Temat: **Przebudowa chodnika ul. Grunwaldzkiej po stronie północnej, wraz ze ścieżką prowadzącą dla osób niewidzących i niedowidzących na odcinku od ul. Reja do ul. Górnickiego we Wrocławiu**

Część: **Organizacja ruchu docelowego**

Dotyczy: Przebudowy chodnika ul. Grunwaldzkiej po stronie północnej, wraz ze ścieżką prowadzącą dla osób niewidzących i niedowidzących na odcinku od ul. Reja do ul. Górnickiego we Wrocławiu

Dotyczy: zatwierdzenia projektu organizacji ruchu docelowego dla zadania: "Przebudowa chodnika ul. Grunwaldzkiej po północnej stronie wraz ze ścieżką prowadzącą dla osób niewidomych i niedowidzących, na odcinku od ul. Reja do ul. Górnickiego we Wrocławiu".

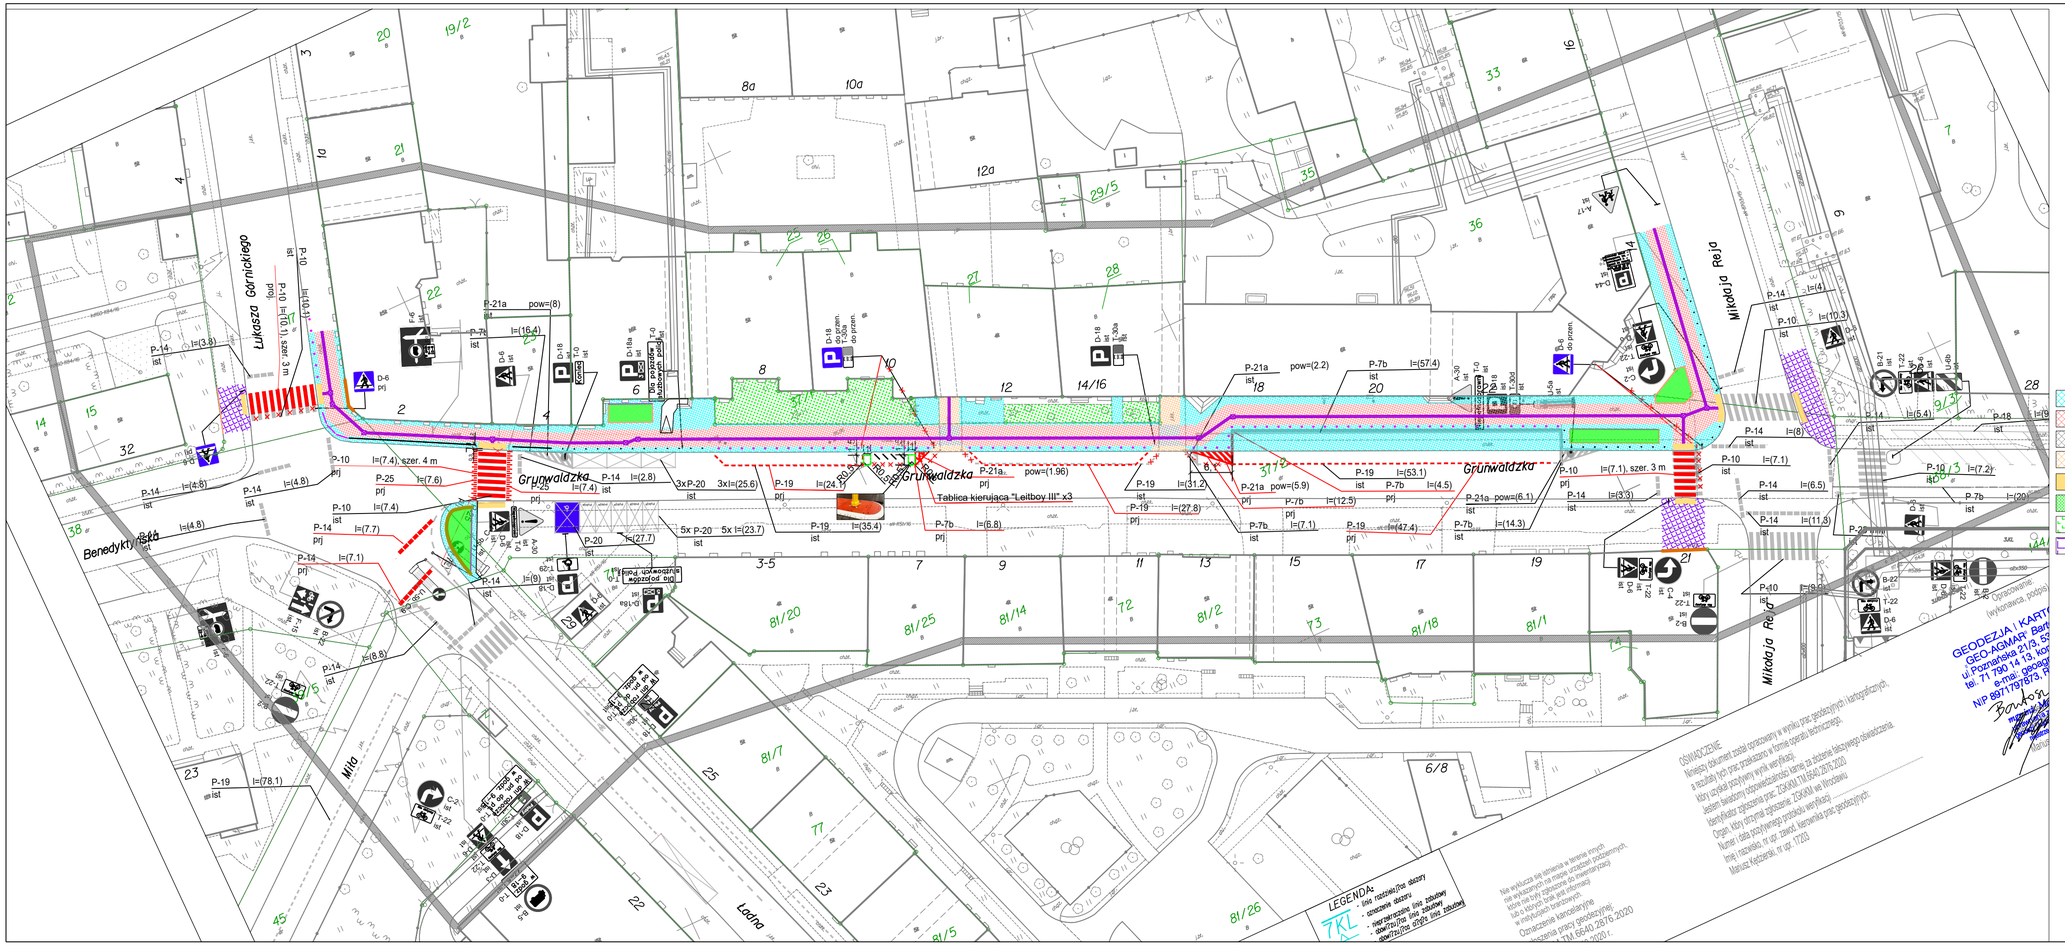
1. uzupełnić znaki D-6 przy przejściu dla pieszych przez ul. Górnickiego;
2. nie wykazywać znaku poziomego P-10 przejścia dla pieszych na ul. Benedyktyńskiej (w terenie ślady pozostawione do zatarcia);

3. opisać i zwymiarować wszystkie znaki poziome, także istniejące, na ul. Grunwaldzkiej na odcinku objętym zakresem rysunku;
4. ze względu na dwukierunkowy ruch rowerowy zaprojektować linie P-14 na wlocie ul. Ładnej na skrzyżowaniu z ul. Grunwaldzką oraz na północnym wlocie ul. Ładnej na skrzyżowanie z ul. Miłą;

5. zaprojektować linie P-14 na wlocie ul. Górnickiego na skrzyżowaniu z ul. Grunwaldzką;
6. podać wymiary i domiary lokalizacyjne wysp nakładanych, wydzielających parking dla rowerów na ul. Grunwaldzkiej;

7. na ul. Grunwaldzkiej, po wschodniej stronie zjazdu do budynku nr 14/16, znak P-21 wydłużyć do krawędzi skosu zjazdu oraz zaprojektować na chodniku, na odcinku znaku P-21, słupki blokujące. Podać wymiar znaku P-21 wzdłuż osi jezdni;

8. chodnik po północnej stronie ul. Grunwaldzkiej pomiędzy przejściem dla pieszych przy skrzyżowaniu z ul. Reja a wyznaczonymi miejscami postojowymi zabezpieczyć słupkami blokującymi przed parkowaniem;

9. zabezpieczyć przed parkowaniem trawnik, zaprojektowany na narożniku skrzyżowania ul. Grunwaldzkiej z ul. Ładną tzw. podwójnym krawężnikiem SP/IS-I09 wg Katalogu Mebli Miejskich

10. uaktualnić inwentaryzację – wykazano na ul. Górnickiego oznakowanie D-44/45, którego nie ma w terenie;
11. uwagi techniczne:

- zabezpieczyć za pomocą słupków blokujących również światła przejść dla pieszych na roku ulic Grunwaldzkiej i Reja (od strony sklepu „Żabka");
- zaprojektować słupki blokujące na rogu ulic Grunwaldzkiej i Górnickiego (od istniejącej balustrady do wysokości nr Górnickiego 1- ok. 10 m od przejścia).
